Projet de rétablissement de l'enrochement de protection au-dessus du pont-tunnel Louis-Hippolyte-La Fontaine

Addenda 1 à l'étude d'impact : Réponses aux questions et commentaires

**Document déposé au ministère du Développement durable, de l'Environnement et de la Lutte contre les changements climatiques
(Dossier 3211-02-276)**

Figure 1 : Affectations du sol selon le schéma d'aménagement et de développement de la ville de Montréal

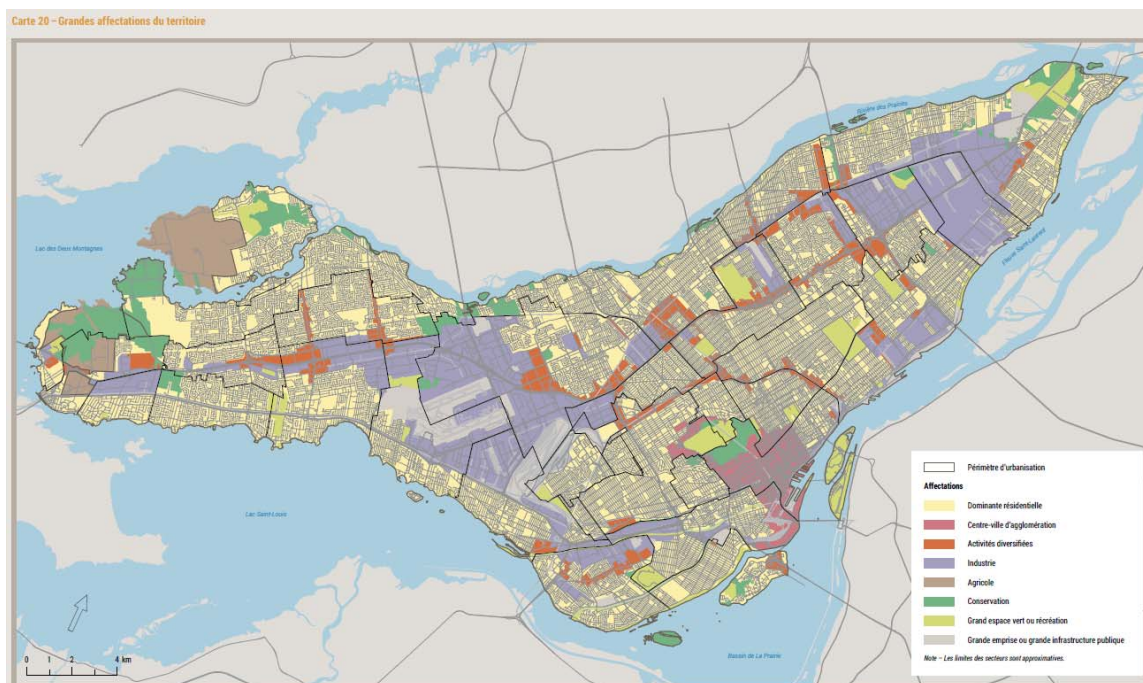
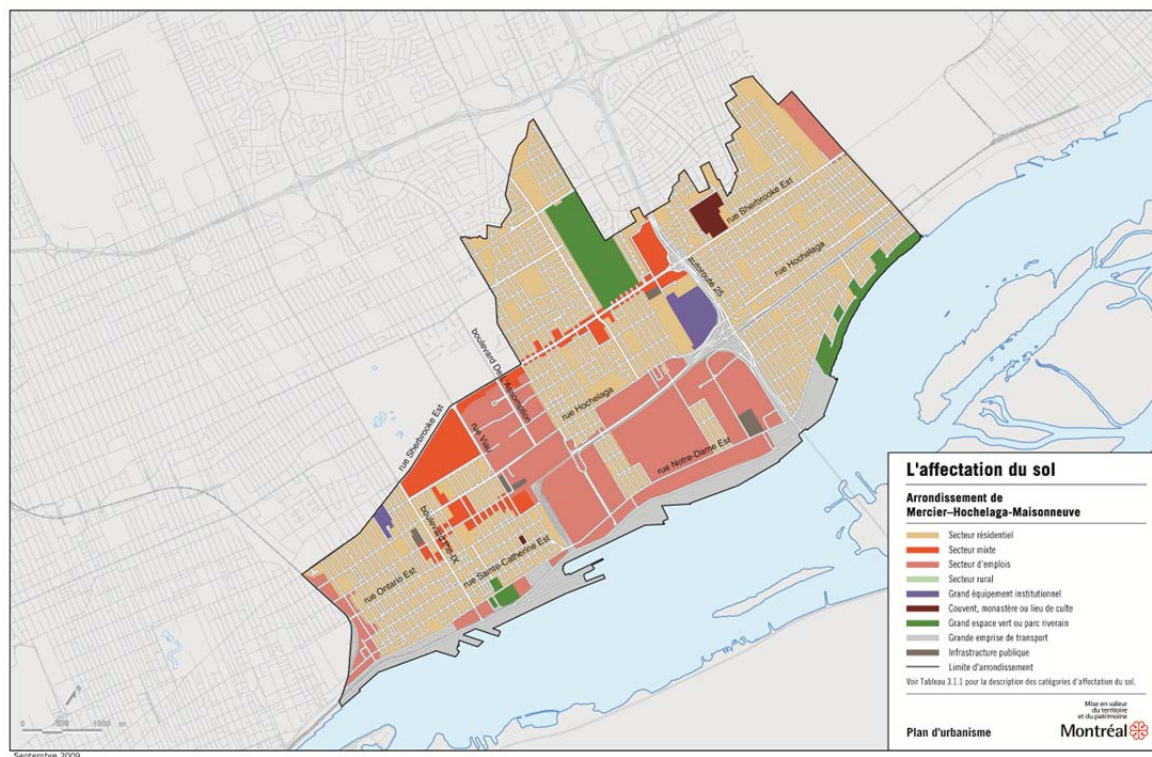
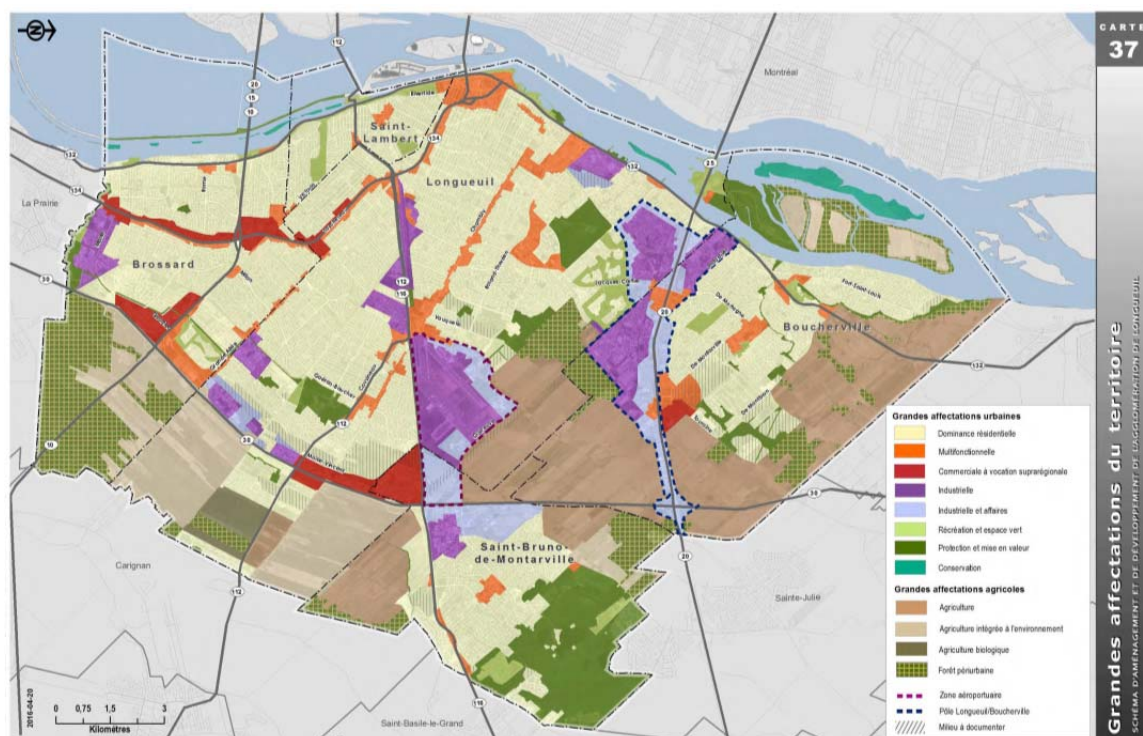
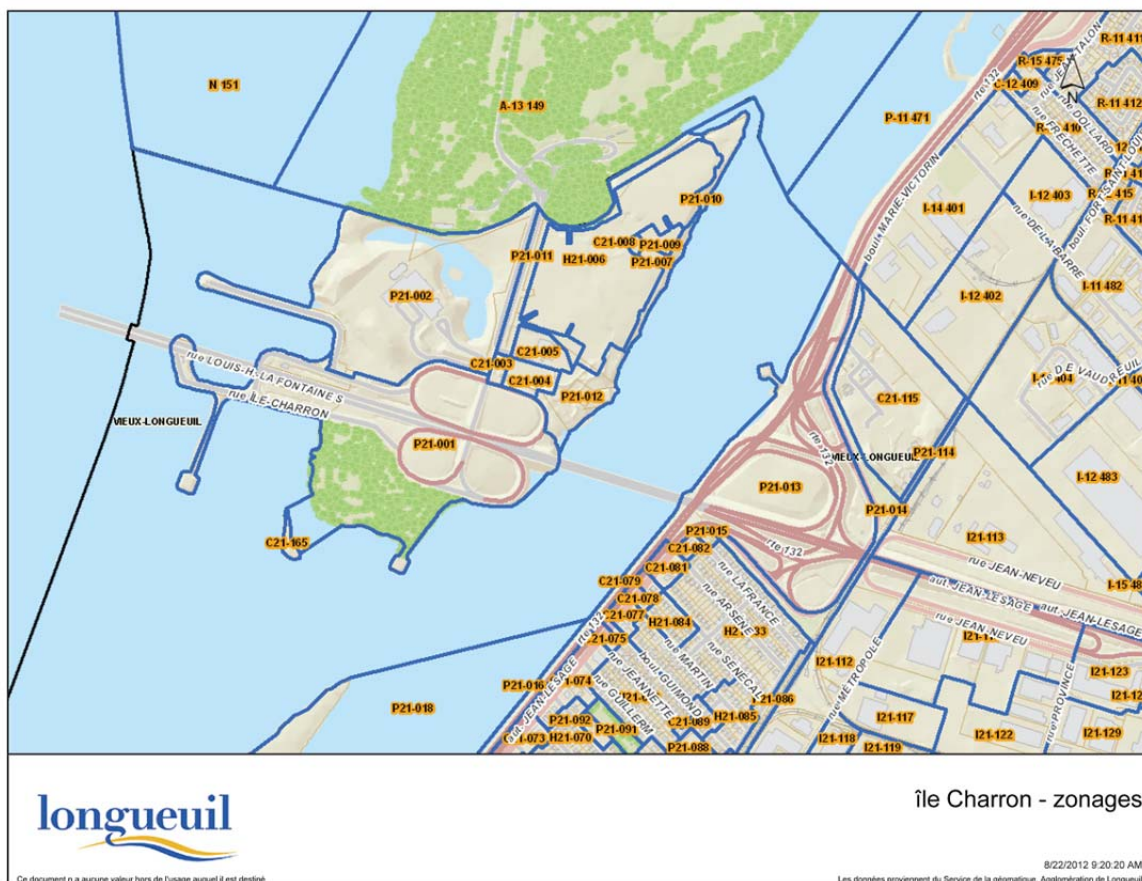
À la section qui traite de l'affectation du territoire (pages 44-45-46 de l'étude d'impact), l'initiateur devra apporter les corrections suivantes et prendre en compte les différents commentaires:

— *Il est mentionné que, pour le territoire de la ville de Montréal, le «schéma d'aménagement de la communauté métropolitaine de Montréal chapeaute encore le cadre réglementaire de l'ensemble de l'île, et ce, jusqu'en 2010. » L'initiateur devra préciser que le schéma d'aménagement et de développement de l'agglomération de Montréal (anciennement la Communauté urbaine de Montréal) chapeaute, encore à ce jour, le cadre réglementaire de l'ensemble de l'île.*

— *Il est indiqué que depuis 2011, le Plan métropolitain d'aménagement et de développement (PMAD) encadre l'aménagement du territoire de toute la région métropolitaine de Montréal. Le PMAD est toutefois entré en vigueur en 2012.*

— *Il est également indiqué que la zone d'étude est réglementée par trois plans de développement, à savoir les règlements d'urbanisme tenus par l'arrondissement Mercier-Hochelaga-Maisonneuve, le schéma d'aménagement qui s'applique à l'ensemble de l'île de Montréal et enfin, le Plan métropolitain d'aménagement et de développement de la communauté métropolitaine de Montréal qui englobe le territoire de l'île de Montréal, la rive nord et la rive sud. Bien que les règlements d'urbanisme relèvent effectivement de l'arrondissement Mercier-Hochelaga-Maisonneuve, il importe de préciser que ceux-ci se trouvent également subordonnés par le plan d'urbanisme de la Ville de Montréal, qui constitue à la fois une compétence de l'arrondissement et de la ville centrale. De plus, en matière de planification régionale, l'étude devrait plutôt référer au schéma d'aménagement de l'agglomération de Montréal qui a remplacé la Communauté urbaine de Montréal. Enfin, il importe de préciser que les documents cités constituent des outils de planification qui, à*

— Il est indiqué qu'un «schéma d'aménagement est en cours de réalisation et devrait remplacer le schéma d'aménagement de la communauté urbaine de Montréal d'ici 2015. » Il est à préciser que l'agglomération de Montréal a récemment adopté un projet de règlement en vue d'apporter une importante modification à son schéma d'aménagement et de développement, entré en vigueur en 1987, de manière à le rendre conforme au PMAD de la Communauté métropolitaine de Montréal (CMM). À la suite de cet exercice, l'agglomération devrait adopter un règlement de modification qui, moyennant la transmission d'avis de conformité de la CMM et du ministère des Affaires municipales et de l'Occupation du territoire, rendra effectives les modifications apportées.

— La section traitant du territoire de Longueuil ne devrait pas référer à la municipalité régionale de comté de Longueuil, mais bien à l'agglomération de Longueuil. Par ailleurs, cette section devrait, à l'instar de celle traitant du territoire montréalais, référer au PMAD qui s'applique également au territoire de l'agglomération de Longueuil.

Revoici la section complète incluant les différentes modifications

Au niveau du schéma d'aménagement et de développement de l'agglomération de Montréal, on identifie le site du port de Montréal comme ayant une affectation de grande emprise ou grande infrastructure publique (voir figure 1).

Le plan d'urbanisme de l'arrondissement Mercier – Hochelaga-Maisonneuve (figure 2) délimite le secteur au nord-ouest du pont-tunnel Louis-Hippolyte-La Fontaine comme étant une zone de grandes entreprises de transport, en raison du port de Montréal et de l'autoroute 25. Les orientations concernent le maintien et la consolidation du transport maritime. Comme ce secteur est sous juridiction fédérale, aucune autre orientation municipale particulière ne s'y applique.

Selon les affectations du territoire de l'Agglomération de Longueuil (figure 3), le parc de l'île Charron a une affectation de protection et de mise en valeur, de même que de récréation et espace vert. Les berges du fleuve de Longueuil sont considérées comme étant un lien récréatif structurant et le secteur sud est résidentiel.

Figure 5 : Sites archéologiques connus et biens culturels protégés sur le territoire de l'agglomération de Longueuil tel qu'apparaissant dans le schéma d'aménagement.

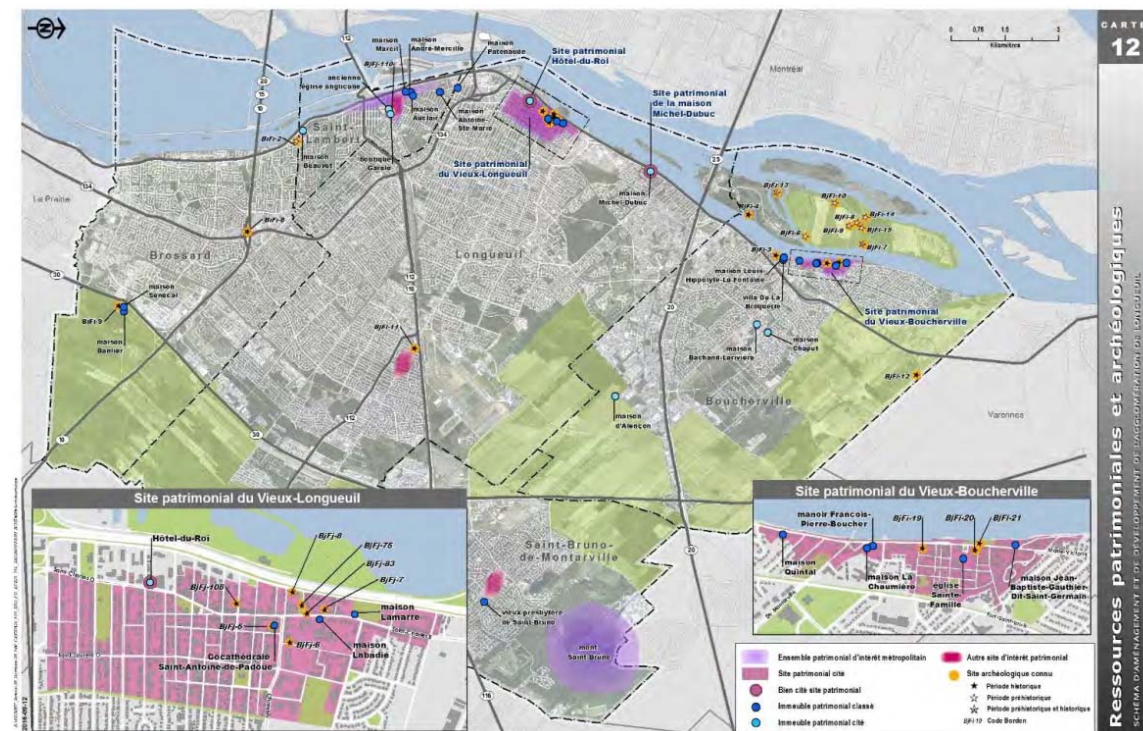
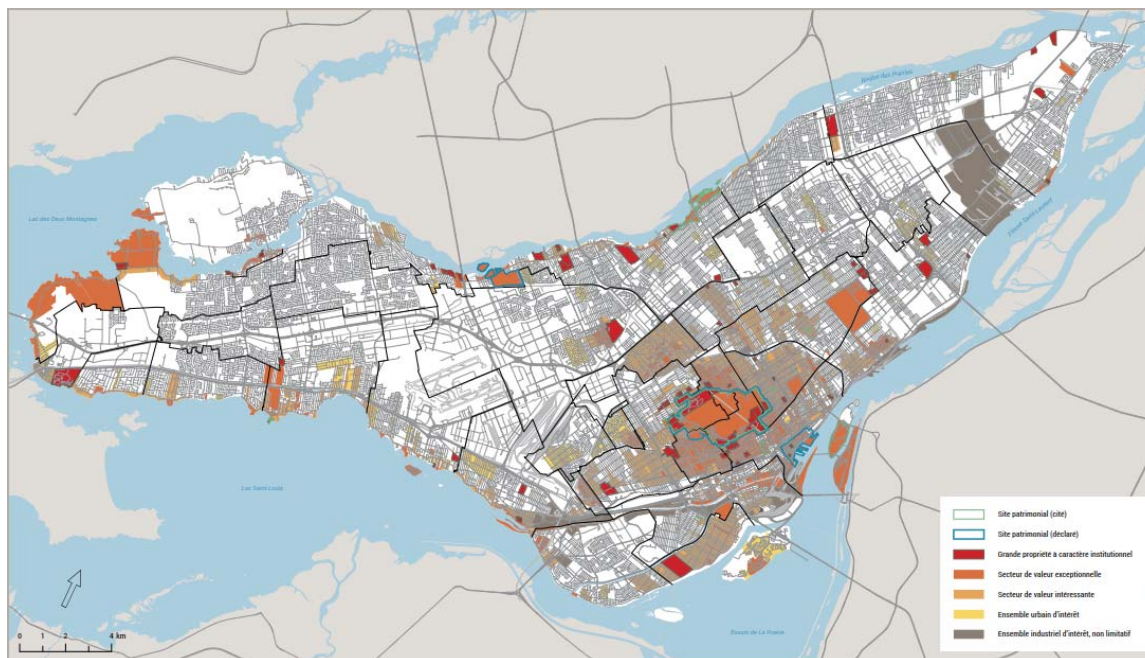
La figure 13 de l'étude d'impact positionne les différents sites archéologiques et patrimoniaux du secteur. Afin de compléter l'information, l'initiateur devra ajuster la figure pour qu'elle couvre l'ensemble de la zone d'étude restreinte tel qu'illustré à la carte 1.

Il n'y a pas de sites archéologiques dans la zone d'étude restreinte. Ainsi, il n'est pas nécessaire d'ajouter une carte à ce propos. Voici tout de même les deux cartes (figures 5 et 6) portant sur le patrimoine des Agglomérations de Longueuil et de Montréal, présentées dans leur schéma d'aménagement.

Figure 8 : Localisation des aires d'entreposage potentielles au quai 48 du Port de Montréal

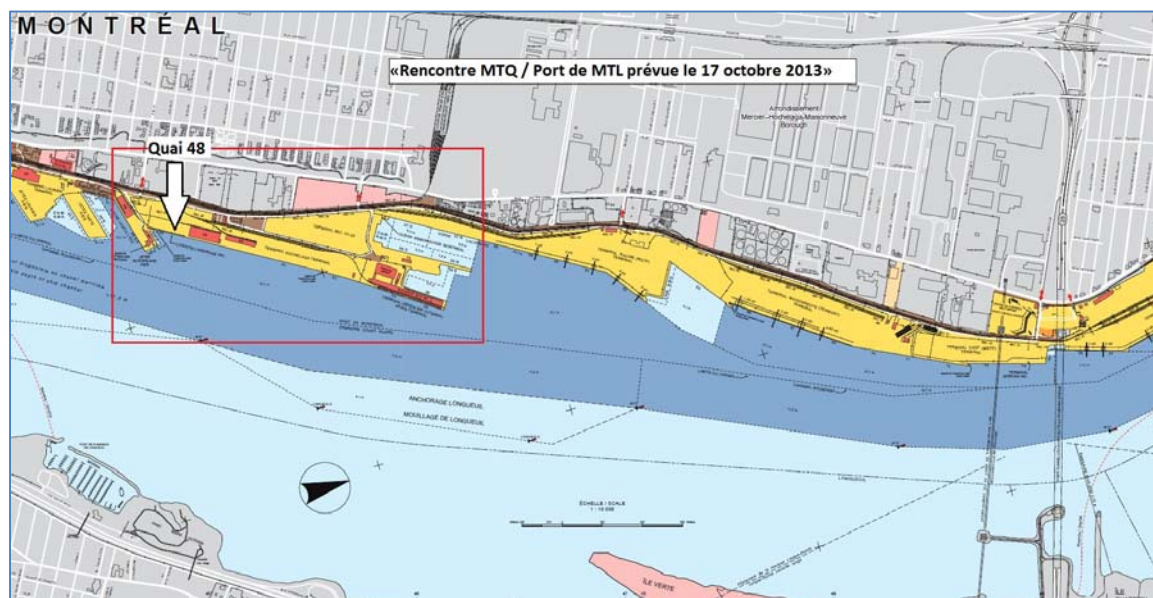
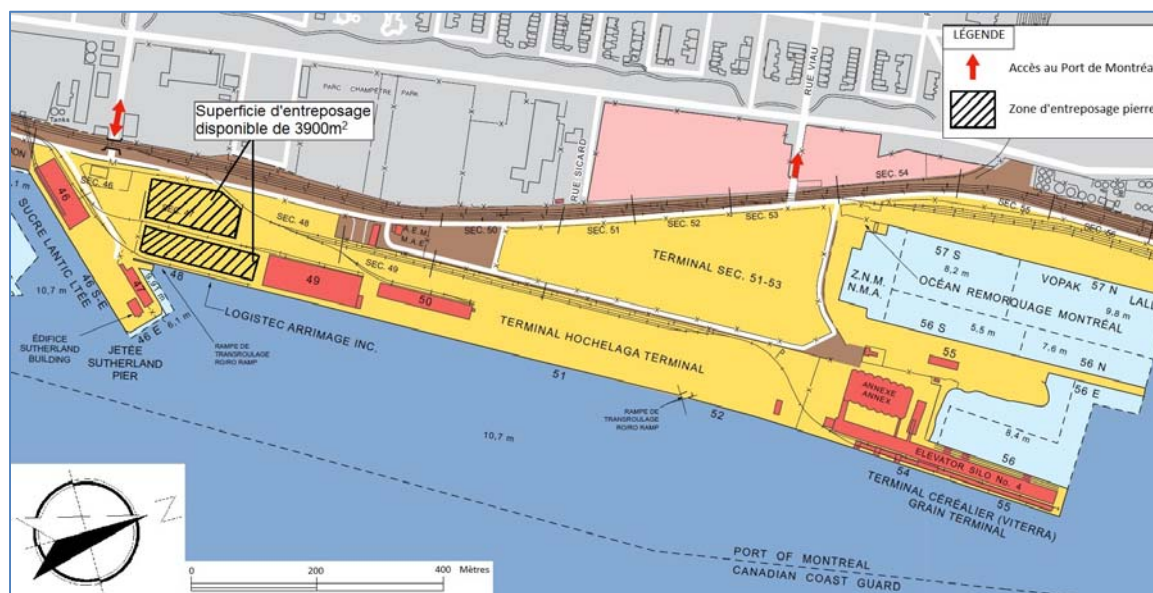
Afin de faciliter la compréhension, l'initiateur devra fournir une carte du quai 48 et y positionner les installations de chantier prévues (lieux d'entreposage du matériel, roulotte, lieu de chargement, etc.).

Les aires de chantier utilisées seront déterminées par l'Entrepreneur choisi. Si le Port de Montréal est utilisé, les aires de chantier seront choisies selon la disponibilité des quais au moment des travaux. Une coordination sera requise avec le Port de Montréal afin de connaître la disponibilité des quais au moment des travaux. Cette coordination pourra se faire lorsque l'étude d'impact sur l'environnement sera achevée et que le Ministère sera en mesure de présenter un échéancier. Les figures suivantes localisent le quai 48 et les aires d'entreposage potentielles (images tirées d'une présentation de l'Avant-projet définitif préliminaire (PC-3) par le MTQ, 15 octobre 2015).

Figure 9 : Méthode d'ancrage

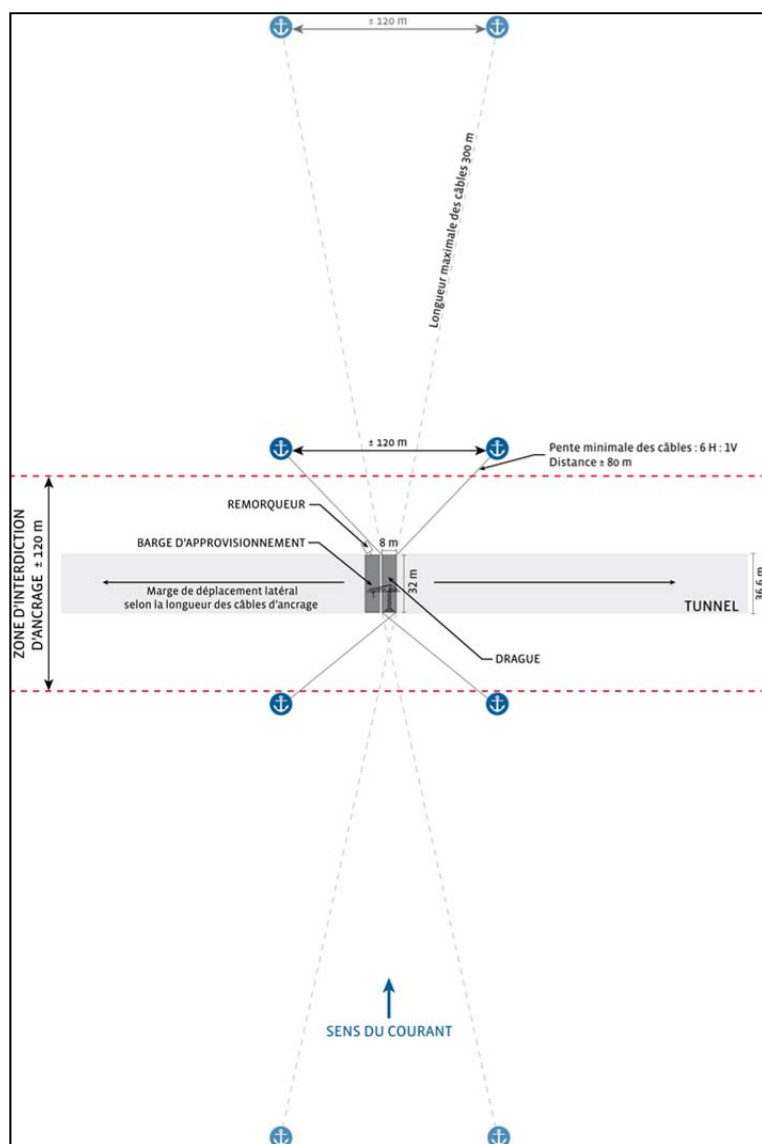
À la page 75 de l'étude d'impact, il est mentionné que quatre ancres seront mises en place pour stabiliser la drague. L'initiateur devra décrire la méthode d'ancrage. Il devra également mentionner si cette dernière occasionnera une perturbation du littoral du fleuve et, le cas échéant, en évaluer la superficie. Il devra également évaluer l'impact du déplacement du chantier maritime, dû au passage d'un navire, sur le milieu environnant.

Le texte et la figure présentés ci-après, tirés de l'Avant-projet définitif préliminaire (Les Consultants S.M. inc., 2013), exposent la méthode d'ancrage projetée. La mise en place de l'enrochement sur la voûte du tunnel va nécessiter une mise en chantier maritime comprenant les équipements suivants et dont la disposition est illustrée sur la figure 9:

1. Transport de la drague à l'aide du remorqueur à l'emplacement désiré au-dessus du tunnel.
2. Disposition de la première ancre à l'aide du bateau d'appoint, et à une distance minimale permettant d'assurer une pente minimale du câble de 1V : 5 à 6H. La distance maximale des ancres peut atteindre 300 m et sera ajustée en fonction de l'emprise du rayon d'action désiré.
3. Disposition des trois autres ancres, selon un schéma préétabli en fonction de l'emprise de la mobilité désirée (voir la figure 9).

La mise en place des ancrages n'occasionnera pas d'impacts négatifs sur le lit du fleuve. Dans le pire des cas, la mise en place des ancrages plus près des rives Est et Ouest, là où les courants sont plus faibles il y a présence de sédiments, pourrait engendrer une très légère mise en suspension de sédiments. La mesure d'atténuation suivante fera partie du devis de l'Entrepreneur : Déposer délicatement sur le lit du fleuve les ancrages de la barge et éviter de les traîner sur le fond.

En cas d'interruption des travaux afin de permettre le passage d'un navire, la procédure préconisée consiste à retirer deux ancres et déplacer la drague et la barge d'approvisionnement de façon à dégager la voie. Cette opération est d'une durée estimée à 45 minutes. Les communications avec les autorités du port de Montréal et de la Garde côtière permettront à l'équipe de travail de l'entrepreneur de libérer la Voie maritime à l'approche d'un navire. À cet effet, le contrat et l'échéancier de l'entrepreneur prévoient des délais associés à la problématique d'interruption des travaux pour
